# Porsgrunn kommune

Arkivsak-dok. 21/02126-35  
Saksbehandler Elise Brændaa

## Reguleringsplan for rundkjøring Moheim, planID 655 – sluttbehandling og vedtak

#### Illustrasjonsplan (vedlegg 4)

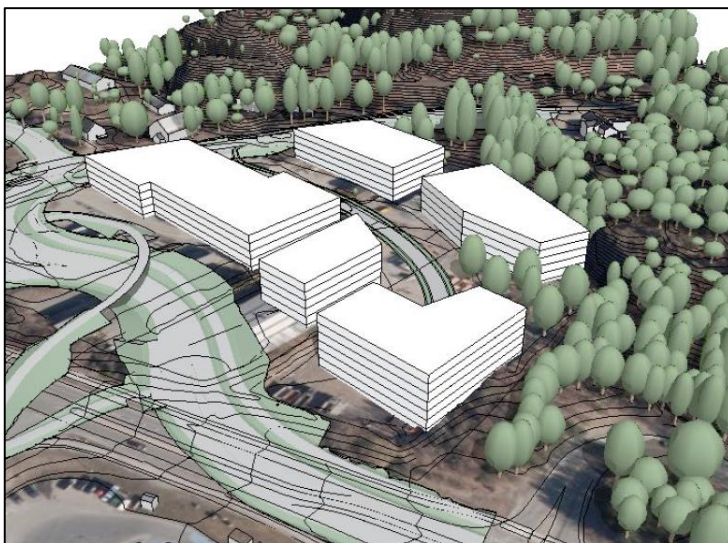
UMB ba om innspill på å legge til rette for større volumer/høyder i BKB3, samt vurdering av ekstra krav til estetikk og at utelagring ikke tillates. I sitt innspill til høring og offentlig ettersyn foreslår Porsgrunn utvikling å øke maks kotehøyde fra 44 til 48 moh (se justert illustrasjon til høyre). De skriver at planen da blir mer fleksibel med tanke på høyde og bebyggelsesstruktur. Med hensynssone for flomveg og intern veg i midten, deles BKB3 også opp i to hoveddeler. Porsgrunn utvikling anbefaler ikke ekstra krav til estetikk som ville begrense fleksibiliteten, men åpner for å begrense utelagring mot FV32 for å sikre kvaliteten og opplevelsen av bygningsmassen.

av en slik art at det ikke utløser behov for ny førstegangsbehandling. I noen av innspillene beskrives det at løsningen for Movegen og Prestemoen ikke er optimal, men slik forslagsstiller beskriver planforslaget og mulighetsrommet, anser rådmannen den foreslåtte løsningen som mest hensiktsmessig og realistisk. Ved 1. gangs behandling ba UMB om innspill til konkrete tema i høringsperioden, og Porsgrunn utvikling svarte på dette. Som følge av UMBs vedtak, Porsgrunn utvikling sitt innspill, og rådmannens vurdering, er kotehøyden i BKB3 justert fra 44 til 48 moh og det er lagt til en setning om at utelagring eksponert mot FV32 tillates ikke.
